**Kontinuierliche Qualitätsverbesserung**• **Optimierte Zentrierscheibe für DBK**

• Dialog+ SW 9.xx

• Dialog iQ

FSI\_2018\_03\_DialogP SW 9xx\_Dialog iQ\_DBK Zentrierscheibe\_DE.doc/pdf

Abb. 1: DBK mit neuer Zentrierscheibe A

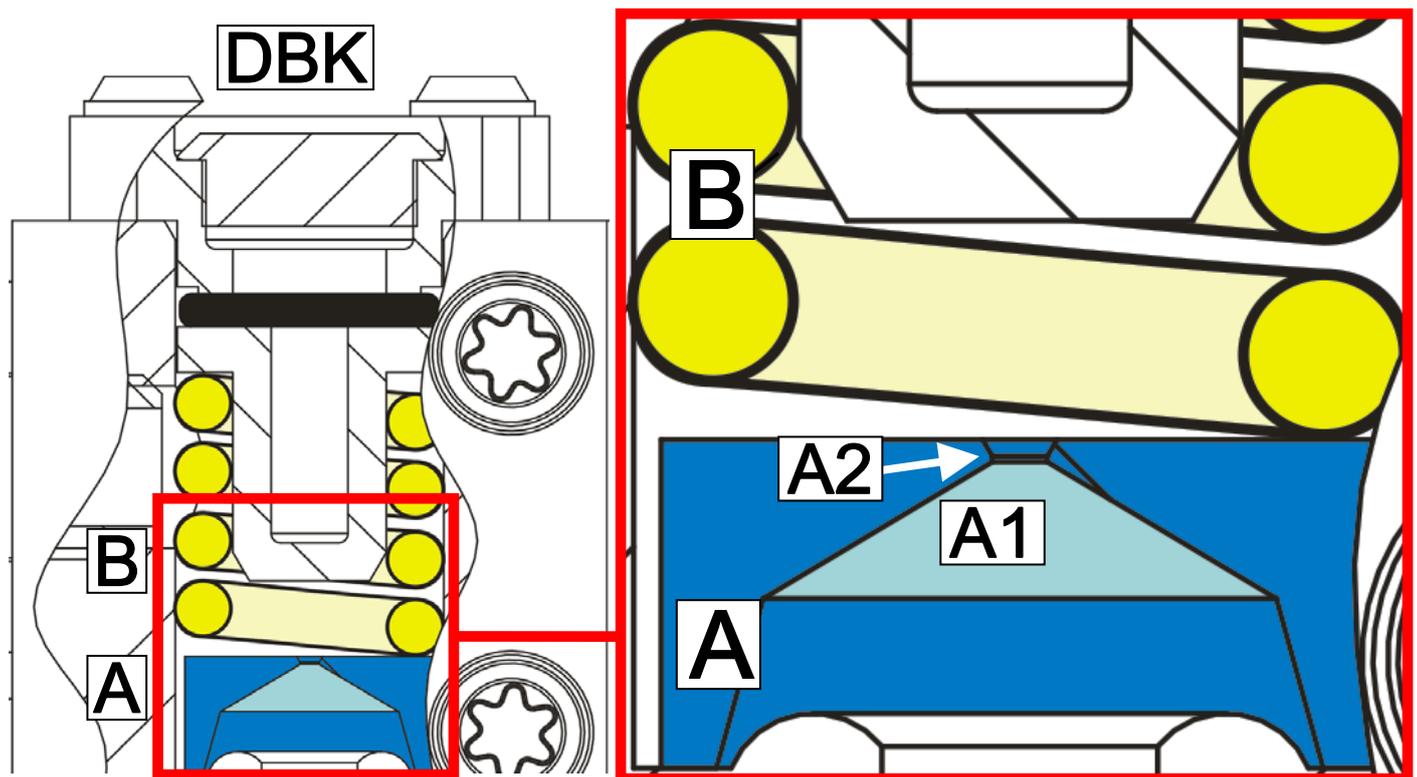
Die Zentrierscheibe A für die Drossel Bicarbonat Kartuschenhalter DBK für Dialog+ SW 9.xx Geräte mit Bicarbonat-Kartuschenhalter, bzw. für Dialog iQ Geräte wurde optimiert. Die neue Zentrierscheibe A hat abgeschrägte Kanten A1 und verhält sich dadurch im Entgasungsfluss stabiler und reduziert Vibrationen, bzw. Geräusche. Zusätzlich wurde die Zentrierscheibe A gedreht (Öffnung A2 oben).

Die Zentrierscheibe A muss gedreht werden, wenn durch Vibrationen hörbare Geräusche auftreten, oder ausgetauscht, wenn die Zentrierscheibe A beschädigt ist. Die Druckfeder B und die Position der Zentrierscheibe A ist in der Abbildung 1 dargestellt. Die flache Zentrierscheibe ist für Dialog+ Geräte mit Software 7.xx und 8.xx noch verfügbar.
